# VKPA/C 81401/81410

Technisch Bulletin - Februari 2010

SKF Gewijzigde waterpompafdichting

VKPC 81410

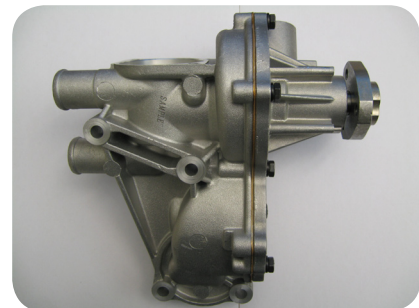
Om montageproblemen en de kans op lekkage van de waterpomp te voorkomen, heeft SKF de papieren afdichting VKPA-C 81401 vervangen door de metalen afdichting VKPA-C 81410.

- VKPA 81401 is vervangen door VKPA 81410.
- VKPC 81401 is vervangen door VKPC 81410.
